Vår dato: 25.03.2022
Vår ref.: 202111576-50
Deres ref.:

Krav om tilleggsutredninger til søknad om ny transformatorstasjon på Krossberg

Kart 1: Omsøkt ny transformatorstasjon på Krossberg. Kilde: Statnett

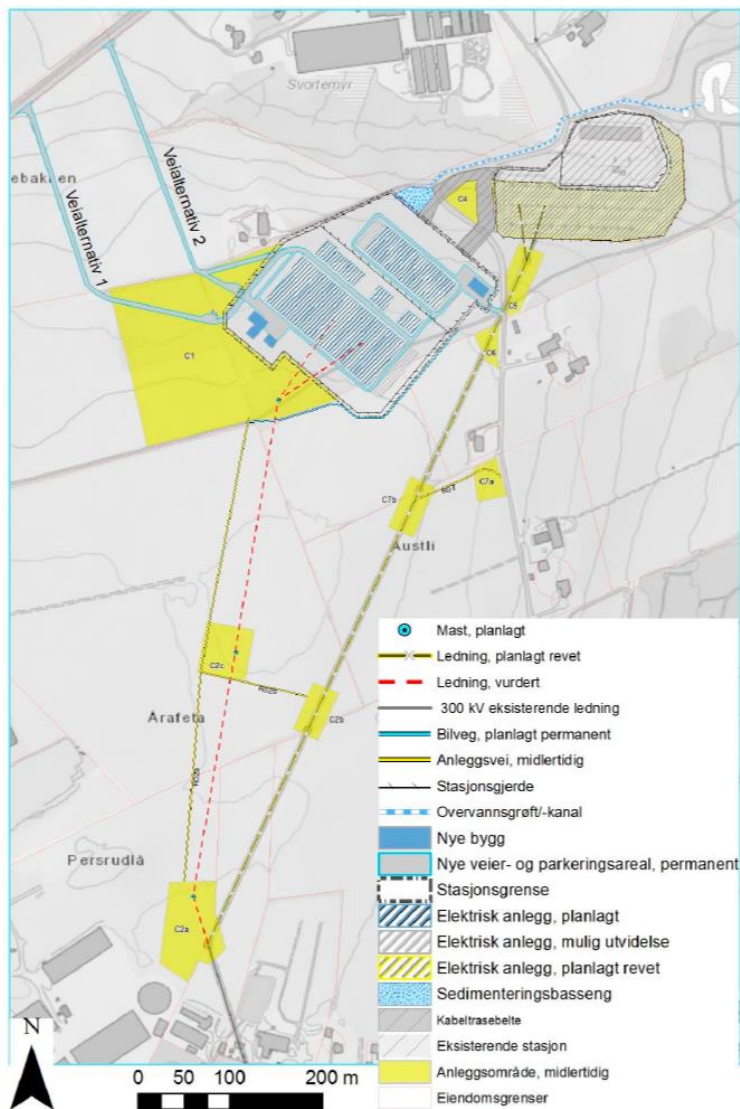
Statnett sendte konsesjonssøknad om ny transformatorstasjon (se kart på neste side) til NVE i juni 2021. NVE gjennomførte offentlig høring i perioden 31. august til 20. oktober 2021. Det ble holdt møter med Stavanger kommune og lokale og regionale myndigheter samt et digitalt offentlig møte. Grunnen til at det ble holdt digitalt var daværende situasjon med korona-restriksjoner. Det ble gjennomført en fysisk befaring 30. september, hvor Statnett og Lnett deltok sammen med berørte parter og interesseorganisasjoner.
